Parecer nº 284/FEAM/URA SM - CAT/2024

Parecer de Licenciamento Ambiental Simplificado (RAS) nº 284/FEAM/URA SM - CAT/2024

PA COPAM Nº: 1351/2024	SITUAÇÃO: Sugestão pelo Deferimento
-------------------------------	--

EMPREENDEDOR:	MINERACAO VILAS BOAS LTDA	CNPJ:	01.543.729/0001-77
EMPREENDIMENTO:	MINERACAO VILAS BOAS LTDA	CNPJ:	01.543.729/0001-77
MUNICÍPIO(S):	São Thomé das Letras	ZONA:	Rural
COORDENADAS GEOGRÁFICAS (DATUM):	LAT/Y: 21°42'31.837"S	LONG/X: 44°58'44.256"W

Figura 4 – Localização das Grutas do Carimbado I e do Carimbado II sobre a ADA da Mineração Vilas Boas.
Fonte: IDE-Sisema.

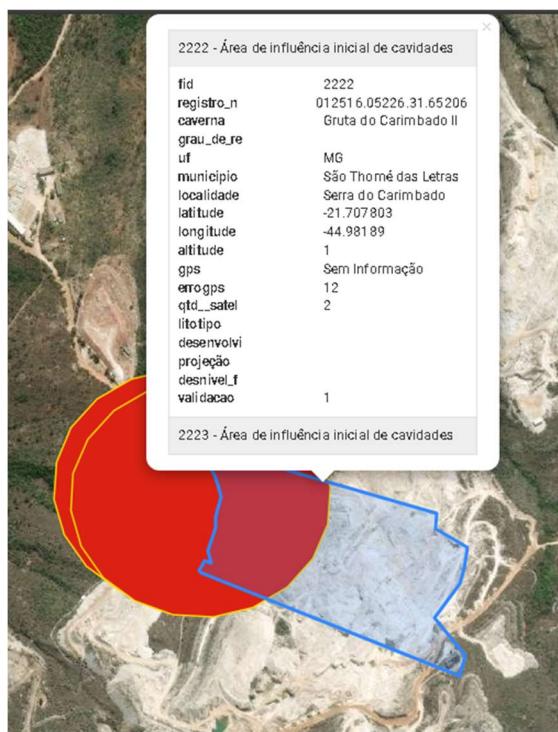
A planta topográfica apresentada mostra que o avanço de lavra e a disposição do estéril ocorrem em direção oposta às cavidades registradas. Foi relatado que a área onde está localizada as Grutas do Carimbado I e II estão preservadas e com vegetação em todo seu entorno, existe inclusive uma RPPN demarcada e averbada em cartório no local onde se encontra as Grutas, além de estar embargadas de acordo com o Termo de embargo nº 0249068 de 30/06/2008 expedida pelo IBAMA, estando ambas com grades, cercas e portão de proteção.

Considerando que a área de influência inicial, área da cavidade acrescida de 250 metros, está inserida na ADA da Mineração Vilas Boas, a instrução de serviço 08/2017 prevê que mesmo em renovação de licenças, deverão ser definidos os impactos ambientais negativos reversíveis e irreversíveis. Por isso, através de informação complementar, foram apresentados maiores dados das cavidades, sob ART 20241000113465 do biólogo Eduardo Fernando da Cunha e demais membros da Consultoria BioEng. A Gruta do Carimbado I tem cerca de 2,80 m de altura com 2,75 m de largura, e uma profundidade inicial aproximada de 8,68 m. Na Gruta do Carimbado II houve pontos de 13,65 m de altura e 1,75 m de largura a aproximadamente 10 m da entrada da cavidade, até pontos afunilados com 1,5 m de largura e 2,32 m de altura. A partir de observações realizadas in loco, durante caminhamentos realizados nos dias 02 e 03/10/2024, foram realizados registros fotográficos das cavernas e suas adjacências, foram avaliados os impactos causados pelas atividades de perfuração e desmonte de rocha, estocagem de minério e carregamento e transporte do minério e estéril:

Figura 5 – Quadro e Localização da distância e QME referente a operação da Mineração Vilas Boas. Fonte: Identificador 299806 (SLA 1351/2024).

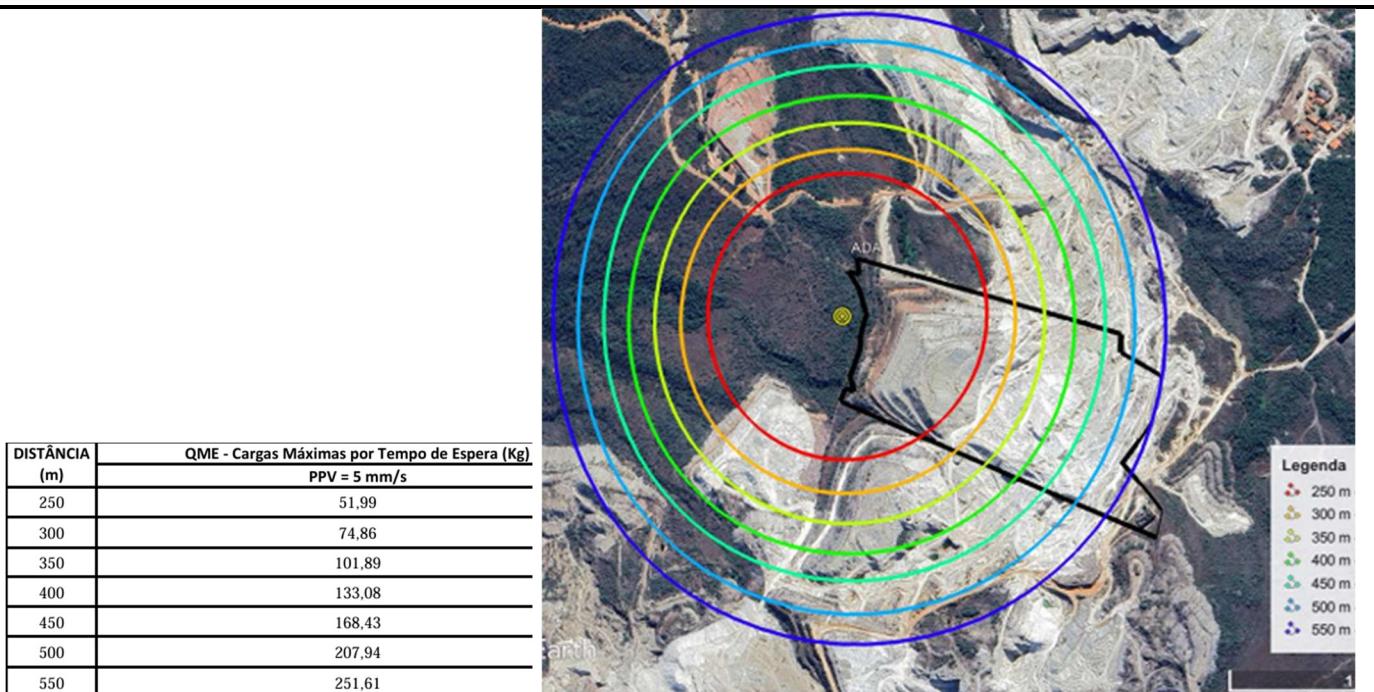
Foi ressaltado que todos os valores de vibração registrados nos ensaios, em todas as componentes e somatórias, são insuficientes para causar danos às estruturas mais sensíveis no alvo da medição sismográfica. Ressaltou-se também que as cargas máximas por espera poderão variar em função da posição das frentes em relação às cavidades, podendo até aumentar em alguns casos. Ademais, enfatizou-se a necessidade de geração periódica de dados sismográficos para avaliação e ajuste das equações, bem como para a atualização das atuais curvas de atenuação. Recomendou-se a manutenção de uma topografia atualizada da área após cada detonação, a fim de garantir o acompanhamento preciso dos avanços de lavra em relação ao conjunto de cavidades.

Por fim, concluiu: “A partir do estudo foi criada uma equação para determinação da carga máxima por tempo de espera em função da distância limite (detonação/grutas), sendo definido: 250 metros como raio mínimo de proteção em relação à detonação de explosivos, levando-se em conta o limite de velocidade de vibração de partícula de 5 mm/s correspondente ao limite recomendado pela CECAV-ICMBio, que deverá ser o limiar de dano, para uma QME (Carga Máxima por Tempo de Espera) inferior a 52 Kg de carga de explosivos industriais de baixa densidade, o que garantirá uma operação economicamente viável em bancadas convencionais.”

Portanto, desde que a carga máxima de detonação não ultrapasse 52 kg, não ocasionará impactos ambientais negativos irreversíveis nas cavidades. Por isso, figura como condicionante a comprovação da manutenção da RPPN e vegetação no entorno das cavidades, manutenção da estrutura do muro de gabião e acessos e laudo sismológico de vibração.

Fica determinado que deverá ser respeitado o QME definido no presente estudo, representado na Figura 5, até que seja realizado novos estudos.
